Anexo à informação n.º 9292/2024 – DMOTDU/DOTPUI/DPIUM

Assunto: Pedido de informação prévia de uma operação de loteamento

Processo: 110/2021

Local: Rua da Igreja, Leião, Porto Salvo

Fig. 2 – Projeto de sinalização (fonte Pedido de informação prévia)

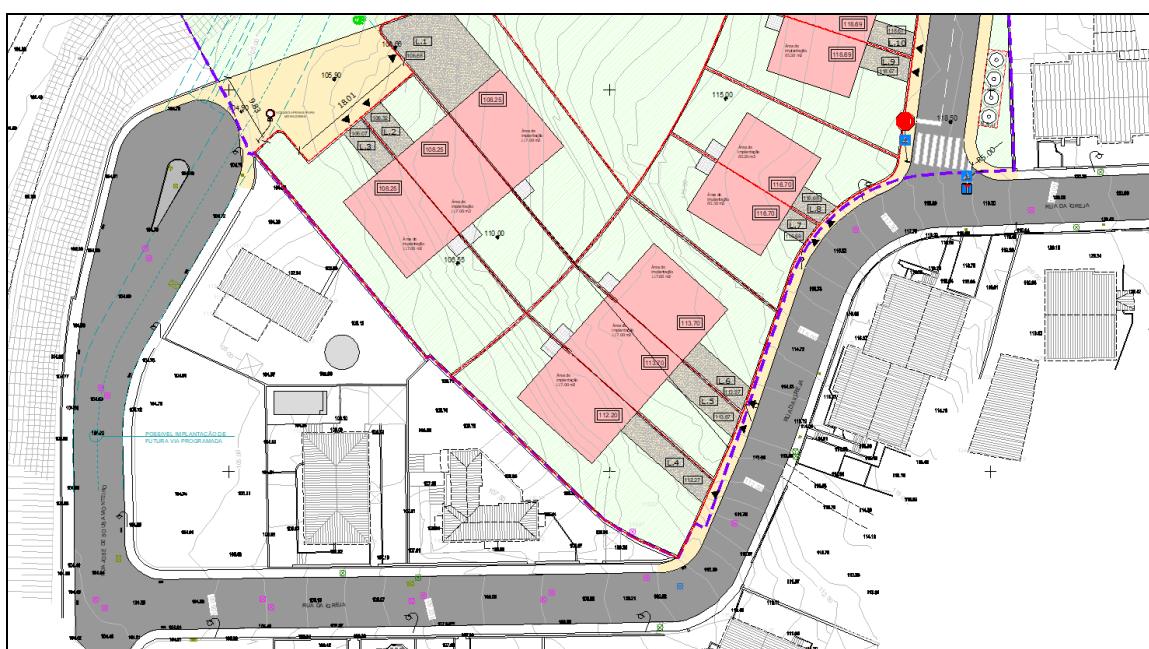
No entanto, e a apesar do projeto de sinalização reunir as condições mínimas de segurança e de circulação, quer para veículos quer para peões, deverá ser corrigida a seguinte situação, a saber:

- Verifica-se face ao anterior projeto de sinalização que o sinal B2 "Paragem obrigatória no cruzamento ou entroncamento" foi relocalizado a seguir à passagem de peões (conforme solicitado). Contudo, constata-se que o sinal H7 "passagem de peões" foi igualmente relocalizado a seguir à passagem de peões (em conjunto com sinal B2). Como tal, importa referir que o sinal H7 deverá estar localizado antes da passagem de peões e não a seguir.

Tendo em conta a relativa expressão do elemento a corrigir, considera-se que o mesmo poderá ser remetido para a fase de licenciamento da operação de loteamento, devendo posteriormente ser apresentada uma tela com as correções solicitadas.
